Auto No. 9674 del 02 de octubre de 2020

Se entrega Concepto(s) Tecnico(s): 6134 - 02/10/2020

AUTO N° **09674**

“Por el cual se ordena el archivo de la solicitud de Licencia Ambiental iniciada a través del Auto 0892 del 8 de marzo de 2019 y se toman otras determinaciones”

Figura 4-1 Pasos y Aspectos Considerados para la Definición y Delimitación del Área de Influencia

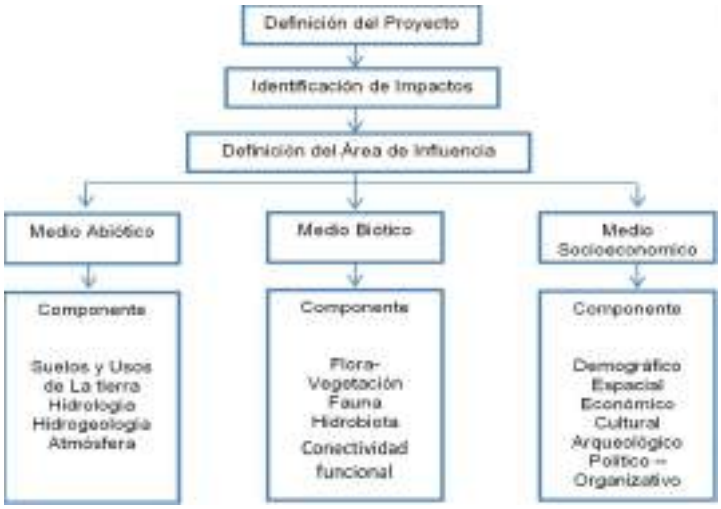
En concordancia con lo anterior, dadas las debilidades en los análisis efectuados, existe un alto grado de incertidumbre en cuanto a los cambios en la composición y funcionalidad de los ecosistemas para evaluar la respuesta real del desplazamiento de las especies y la calidad de hábitat por la modificación en los ecosistemas presentes en el área. En este sentido no se tiene un planteamiento certero para el manejo del impacto, su escala de manifestación y su interacción con otros componentes que define la integridad ecológica, considerando adicionalmente, que los resultados obtenidos no representan la realidad actual de la región en cuanto al atributo de conectividad ecológica, lo cual lleva a cuestionar la trascendencia y el dominio del impacto, y como consecuencia, la delimitación actual del área de influencia.

Figura 7-1 Tramos de Cauce donde se Presenta Disminución del Flujo Base

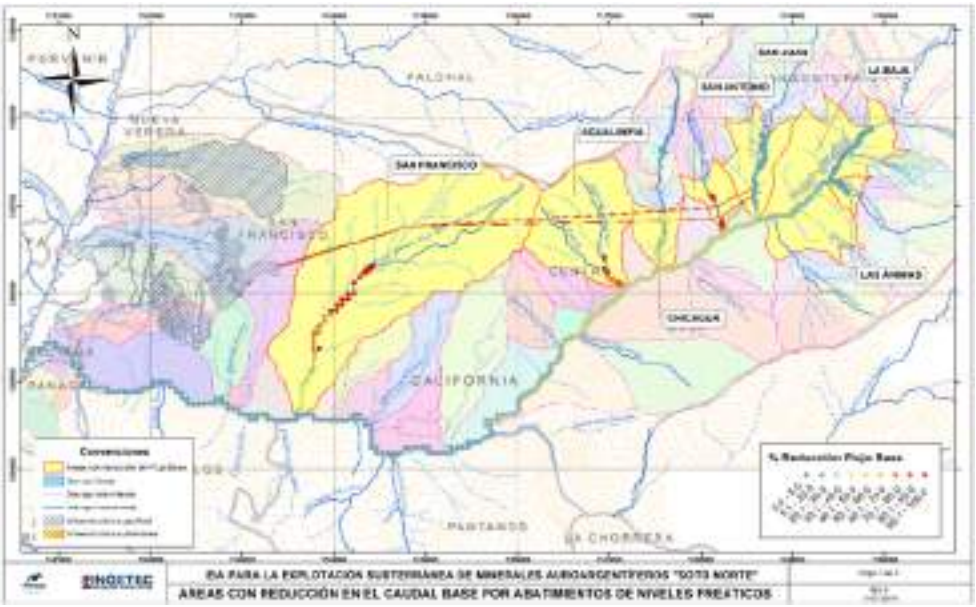
no analiza lo que representa la reducción del caudal base en los diferentes meses del año o en condiciones extremas como puede ser la presencia de un fenómeno de El Niño fuerte, o simplemente, durante los meses de menores precipitaciones del año. Tal ausencia de análisis tanto en la evaluación de los impactos como en los planes de manejo ambiental propuestos no permite un pronunciamiento respecto de sobre de la solicitud de la licencia ambiental del proyecto "Soto Norte".
